榕发·瀚棠项目

——拟变更方案

总平面图

一层局部平面图 建筑基底面积由 694.44m² 调整为 694.80m²。

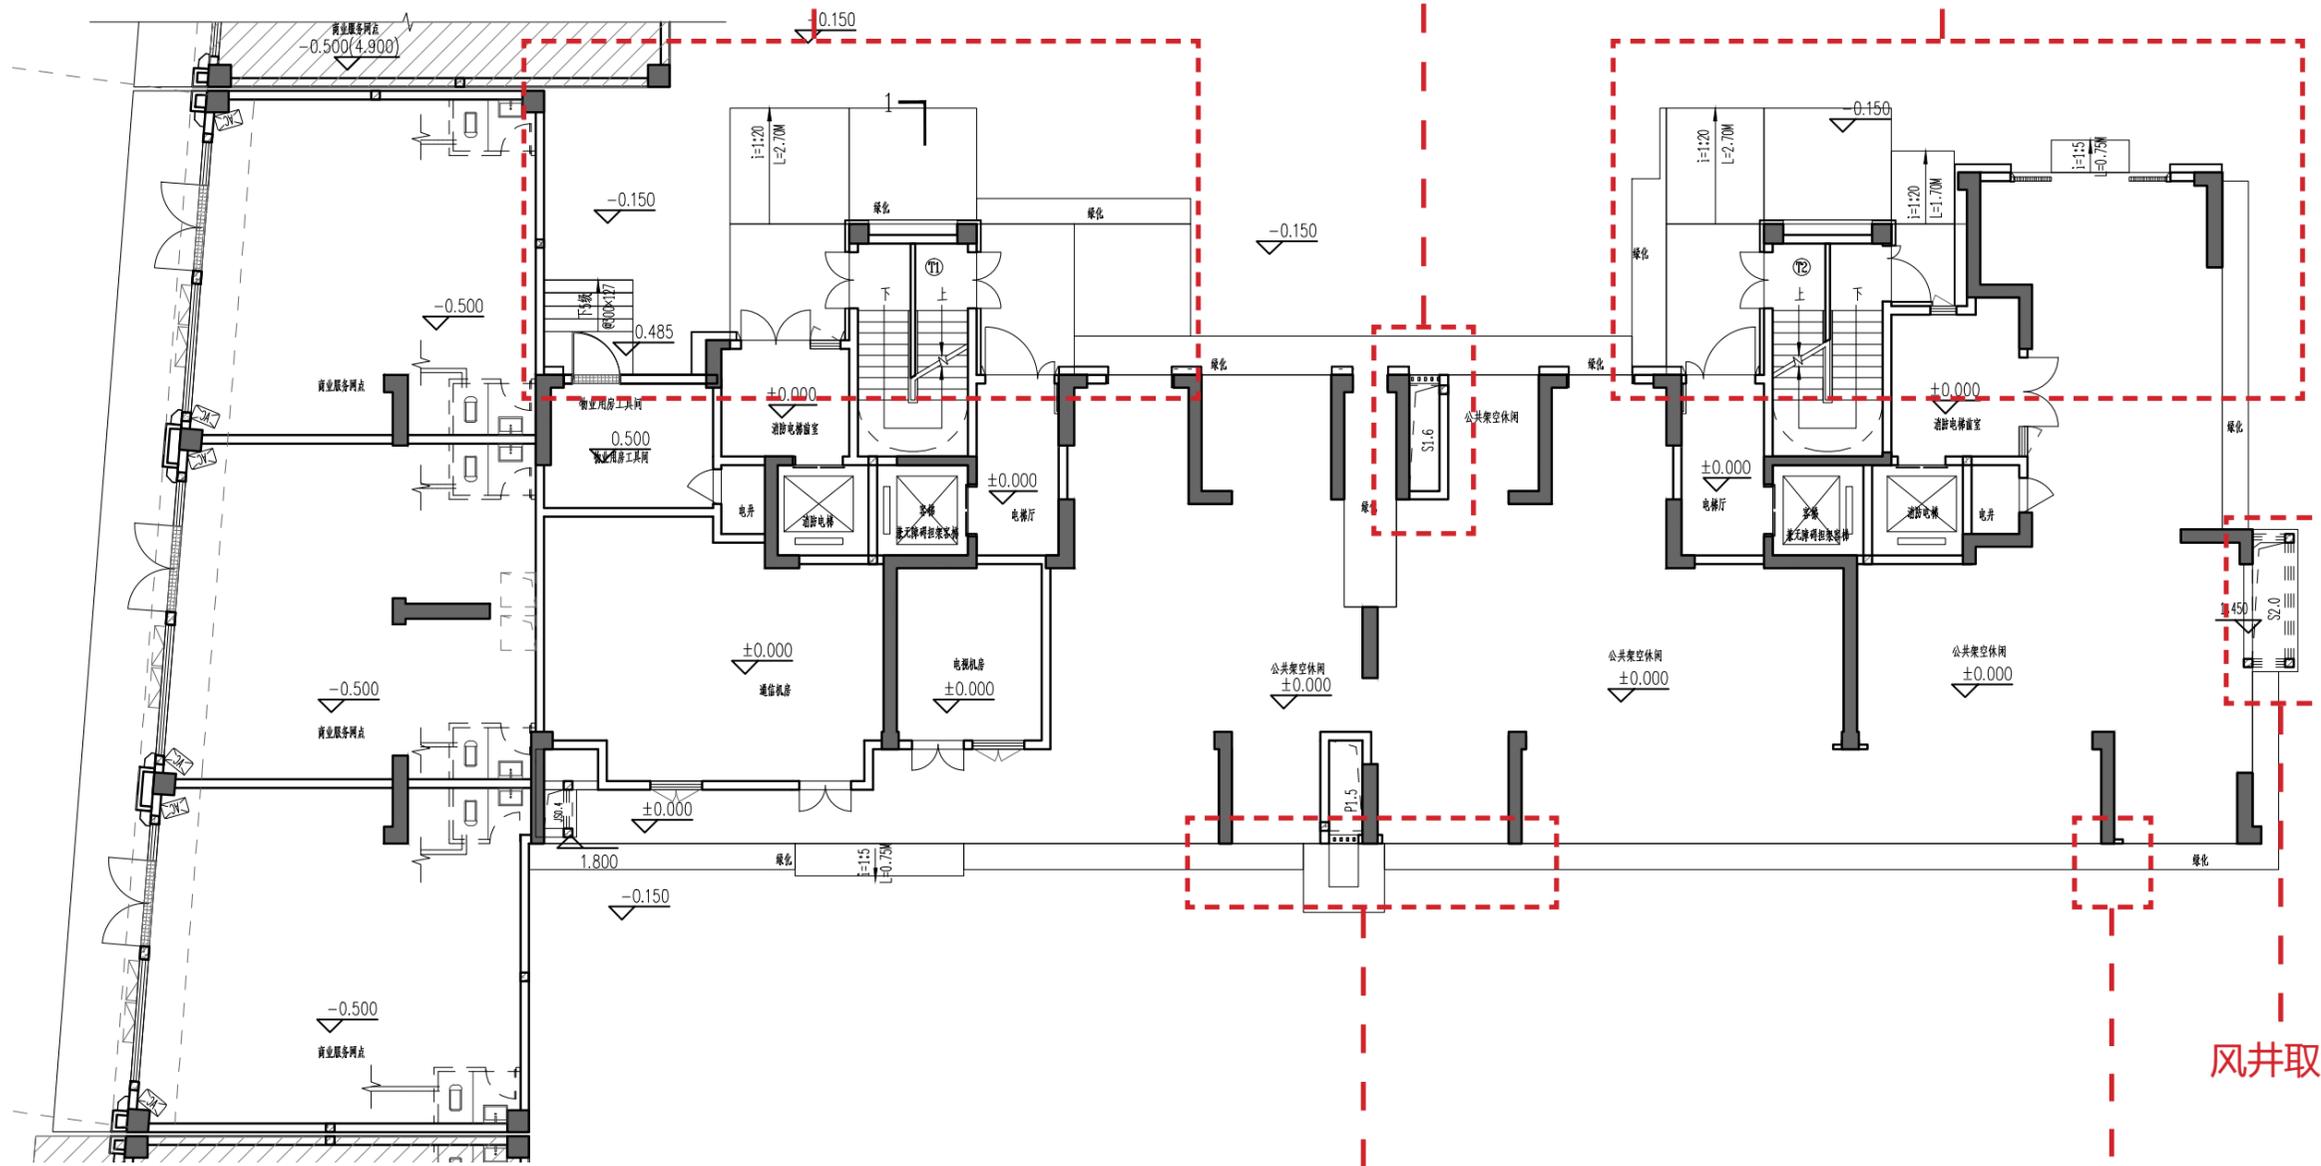
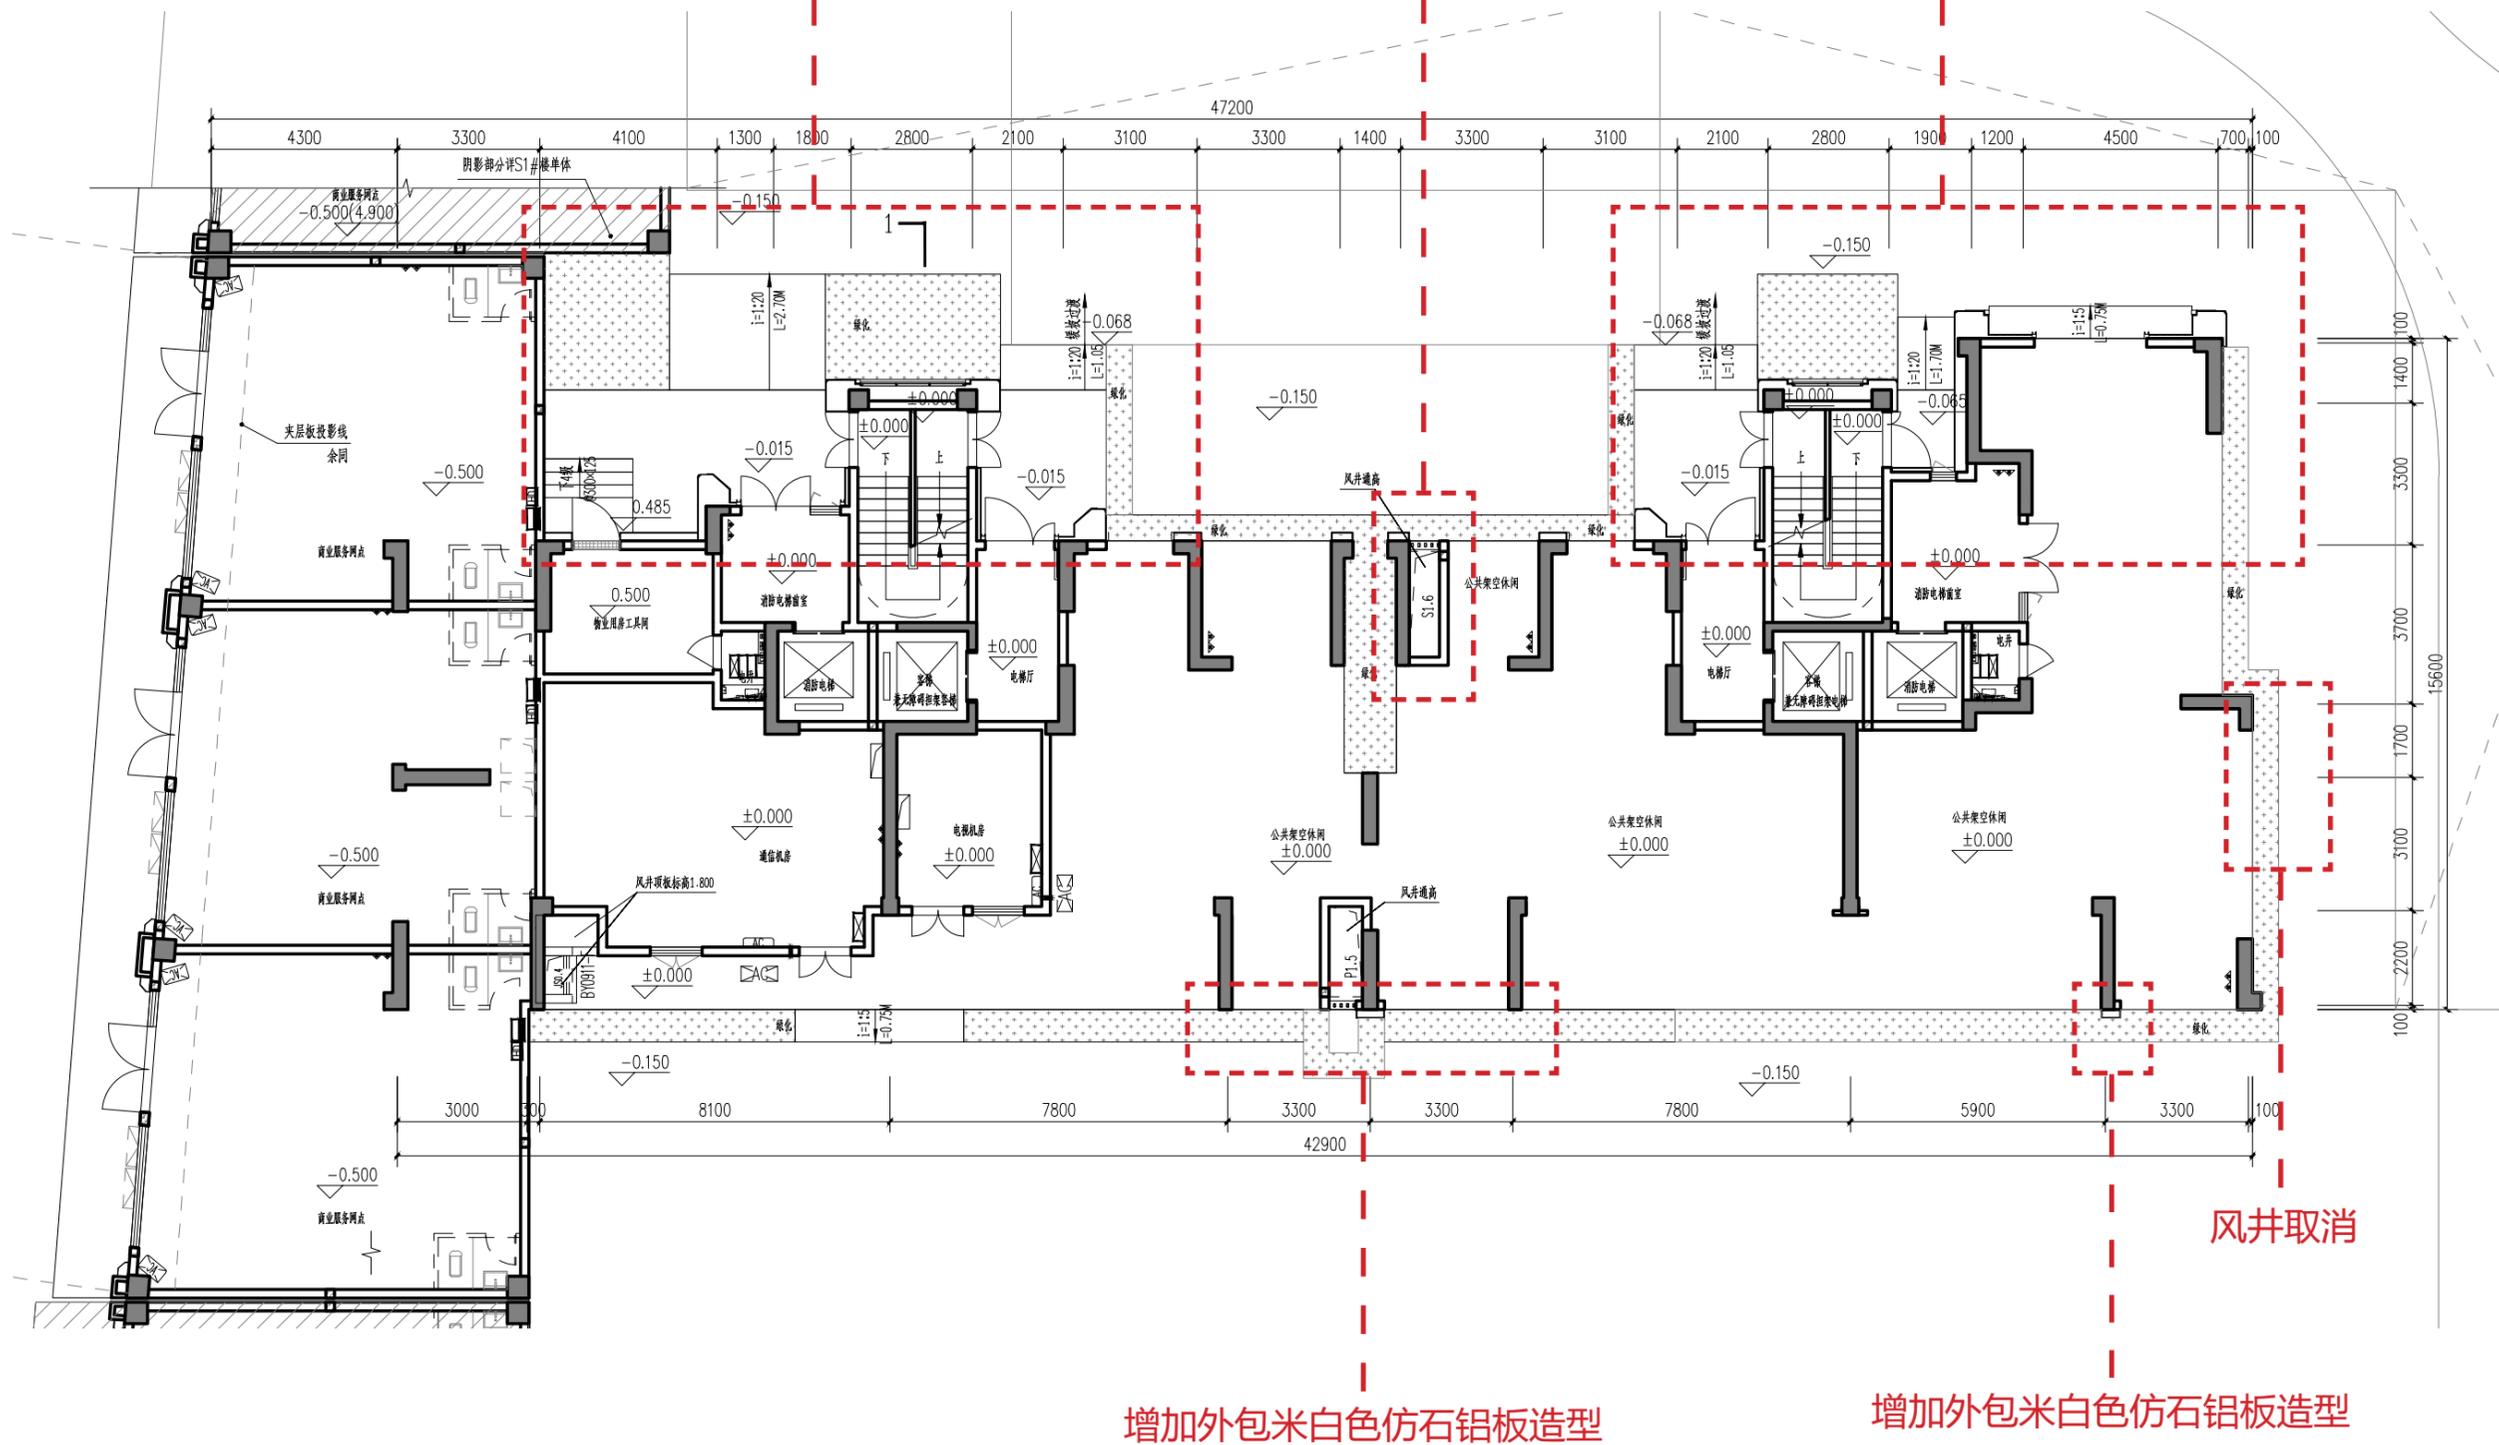
门厅外包铝板造型、缓坡宽度调整

风井尺寸调整

风井取消

增加外包米白色仿石铝板造型
